改善箇所説明図

改善対策の内容

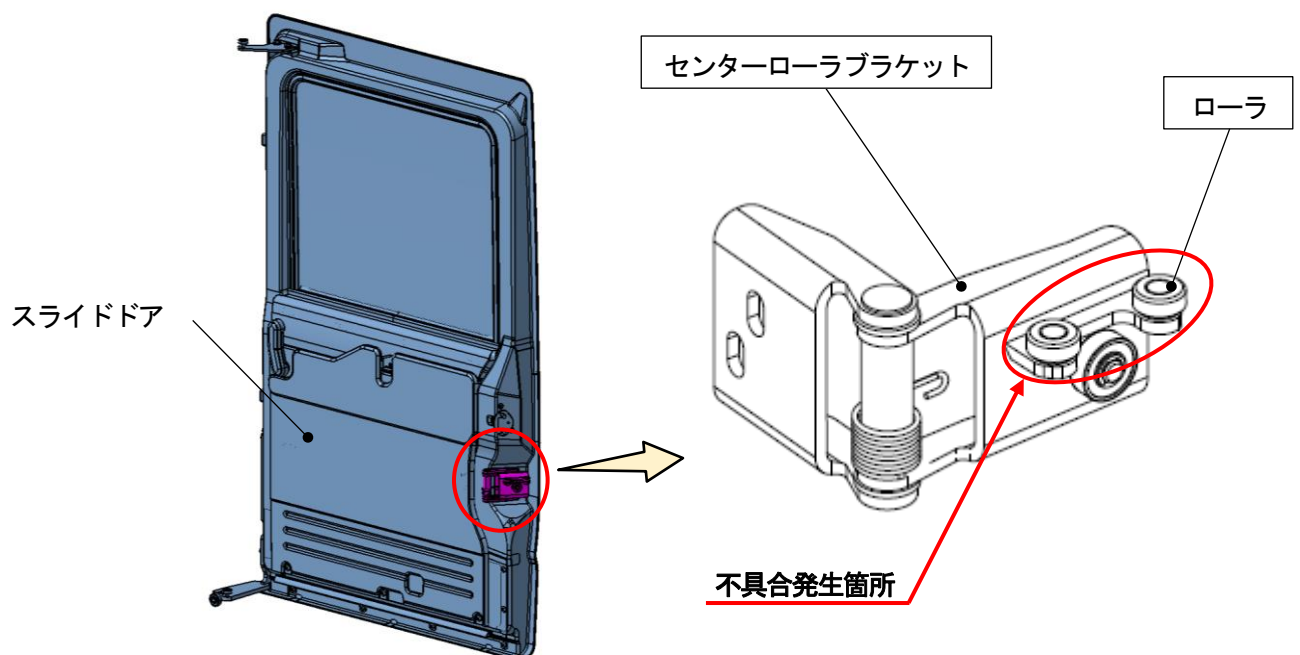
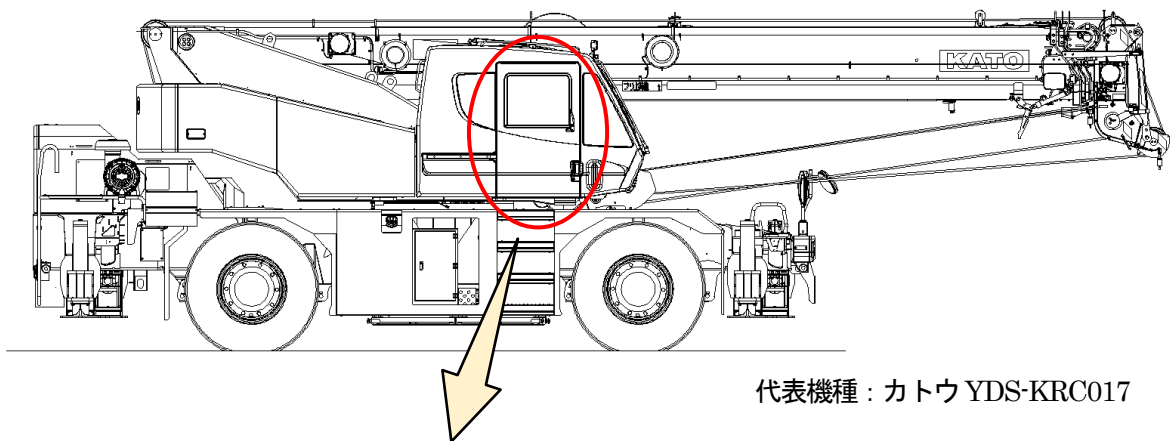
ホイール・クレーンの運転者席スライドドアにおいて、センターローラブラケットのローラの材質が不適切なため、ドア開閉を繰り返すとローラ及びローラ取付けピンが早期に摩耗することがある。そのため、ドアにガタが発生して、最悪の場合、開閉時にドアが脱落するおそれがある。

全車両、センターローラブラケット一式を対策品に交換する。
